VISUOMENĖS INFORMAVIMAS APIE NUMATOMĄ STATINIŲ PROJEKTAVIMĄ
2020 04 17

VASARIO 16-OSIOS G.1 KOMPLEKSAS

ADMINISTRACINĖS PASKIRTIES PASTATŲ REKONSTRAVIMAS, VIEŠBUČIO PASKIRTIES PASTATO VASARIO 16-OSIOS G. 1,
VILNIUS, STATYBOS PROJEKTAS.

5 IKI SUSIRINKIMO GAUTI PASIŪLYMAI

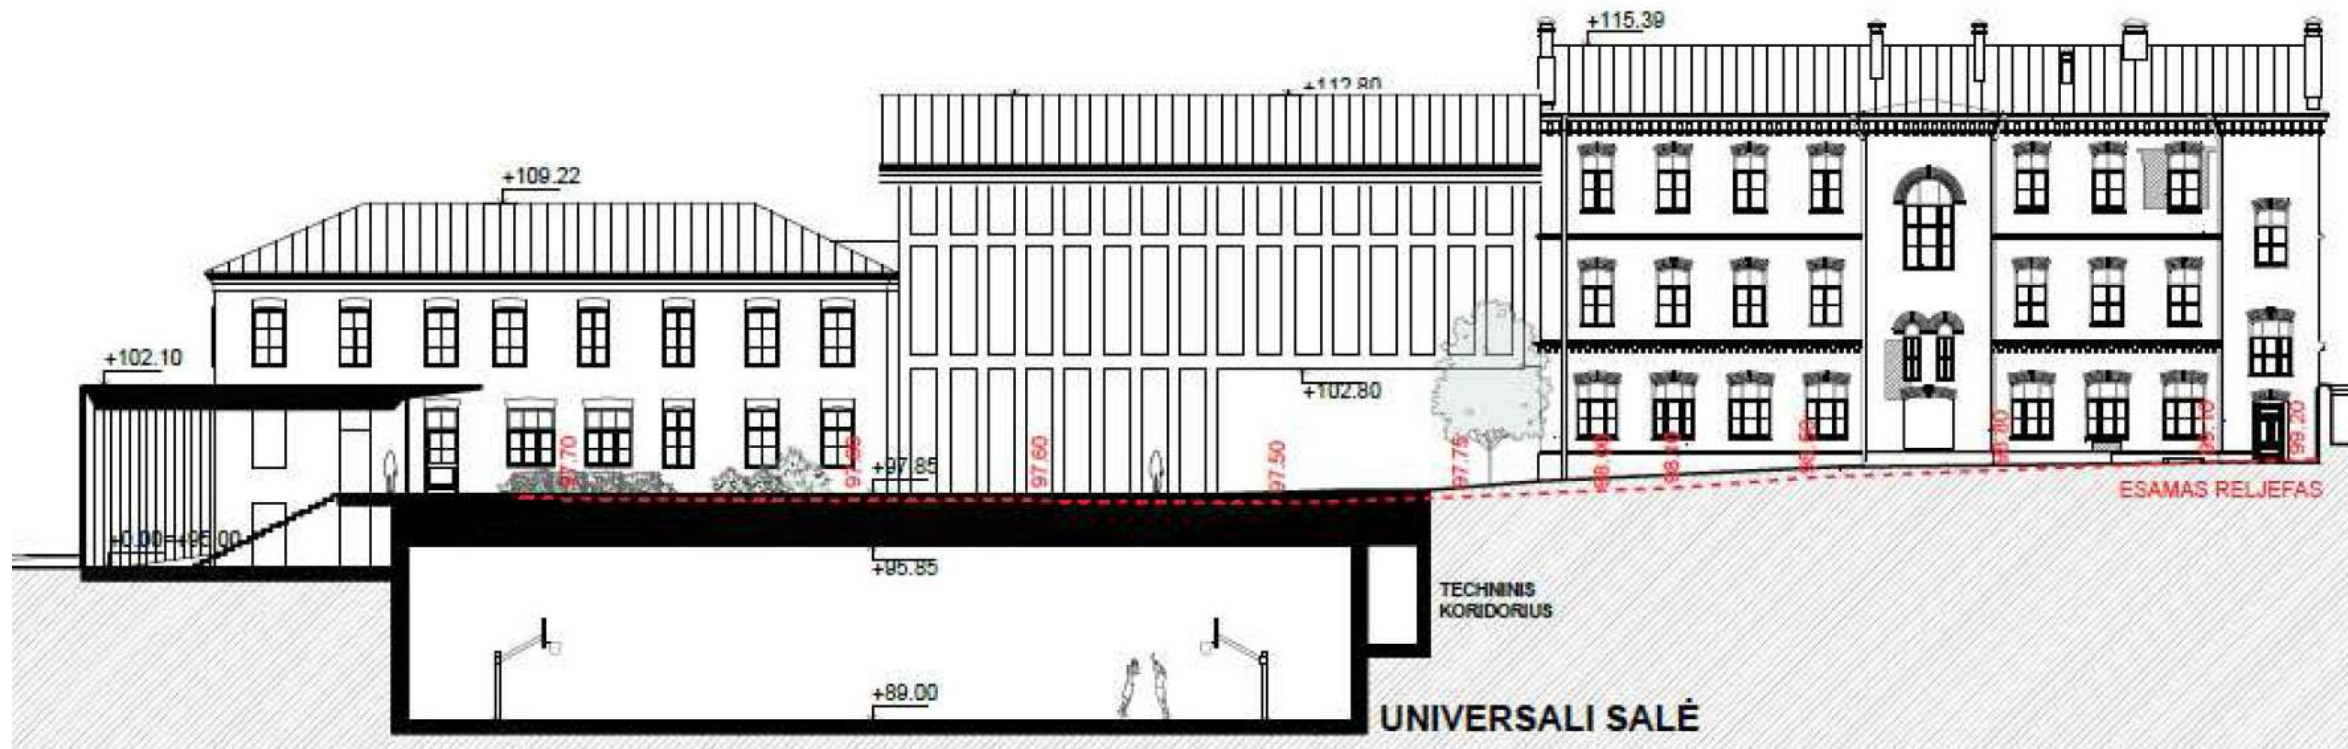
1. Korpuso A2 šiaurinę dalį būtų galima labiau atsukti galu į Goštauto g. pusę, kad nebūtų formuojamas gana netipinis kampas į sankryžos pusę. Arba visą A2 pasukti arčiau buvusios posesijos ribos.

Pasirinkta viešbučio pastato suskaidymo į du korpusus koncepcija ir atskirtų korpusų pasukimas užtikrina maksimaliai apžvelgiamą vienuolyno ir bažnyčios kompleksą iš pagrindinių apžvelgimo taškų (nuo baltojo tilto perspektyvos). Upei artimesnio korpuso pasukimas mažintų „tarpus“ užtikrinančius istorinio komplekso apžvelgiamumą.

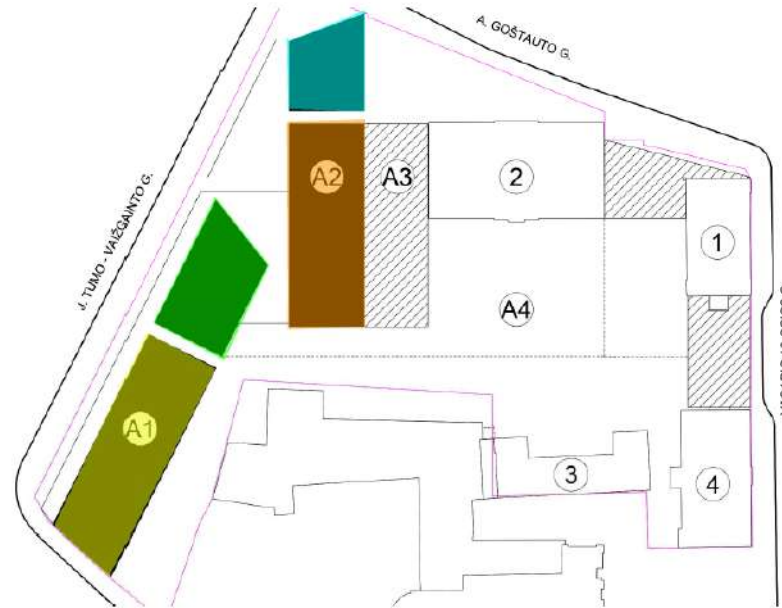
15. Viešojo transporto stotelė perkelta ne visiškai teisingai. Ji turėtų atsirasti arčiau pėsčiųjų perėjos, t.y. arčiau Goštauto g.

16. Viešojo transporto keleiviams sudarytos pavojingos sąlygos – išlipus iš atvežusio transporto, norint patekti ant šaligatvio, reikia kirsti dviračių taką. Tam numatytos dvi perėjos, tačiau matomumą riboja pati stotelė, tad gali būti skaudžių susidūrimų.

Viešojo transporto stotelė perkelta arčiau gatvės siekiant sukurti saugią laukimo zoną kurios nekerta dviračių takas, ši zona papildomai formuojama želdynais. Saugų patekimą į laukimo zoną pėstiesiems užtikrins ženklینimas, mažosios architektūros sprendiniai (perėjos, tvorelės, krūmynai ir pan.).

Perkelti stotelės arčiau Goštauto g. negalima dėl didelio viešojo transporto srauto (ilga sustojimo zona) bei galimo kirtimosi su transportu įvažiuojančiu į viešbučio kiemą.

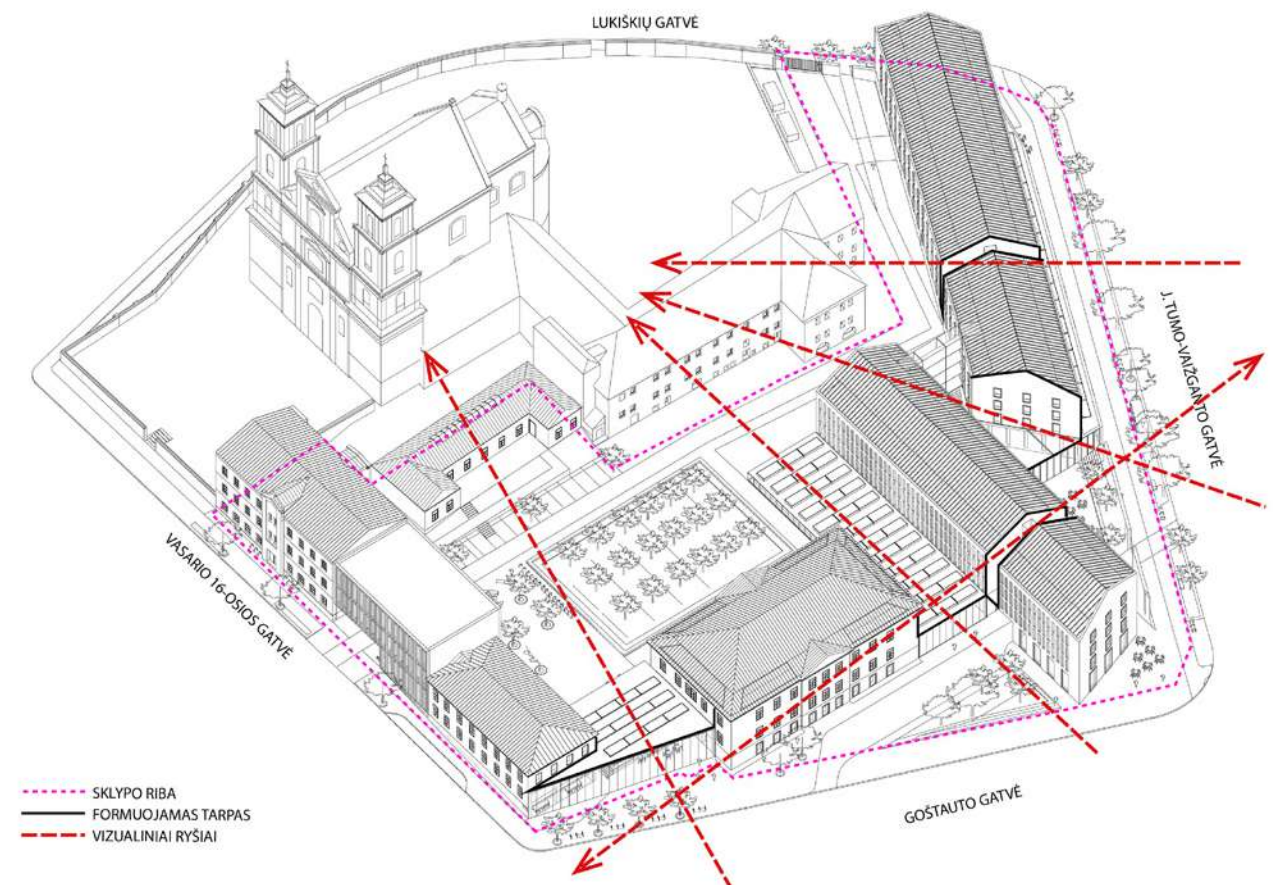
1. Kodėl yra griauamas priestatas, pažymėtas 19 numeriu 6.4 pristatymo dalyje? Ar jis neturi vertingųjų savybių? Ar jo negalima pritaikyti?

2. Nepateiktos pastato vizualizacijos, žvelgiant iš Vašingtono skvero. Mano nuomone, iš šios perspektyvos atsivers monotoniški pastato fasadai, einantys palei J. Tumo-Vaižganto gatvę. Siūlau įvesti daugiau ritmikos, skaidymo elementų, kad nesusidarytų neįdomios ilgos sienos vaizdas praeiviams ir stebėtojams. Nesutinku, kad dabartinis pastato tūrių išdalinimas yra pakankamas sprendinys mano aprašytai problemai.

Pagal architektūrinę koncepciją viešbučio tūris skaidomas į du korpusus ir kiekviename iš jų numatoma vieta papildomiems tarpams, kurie susmulkina pastato mastelį ir atveria vaizdus į istorinį bažnyčios bei vienuolyno kompleksą. Fasadų medžiagiškumas, ritmas detalizuojami tolimesniuose projekto etapuose.
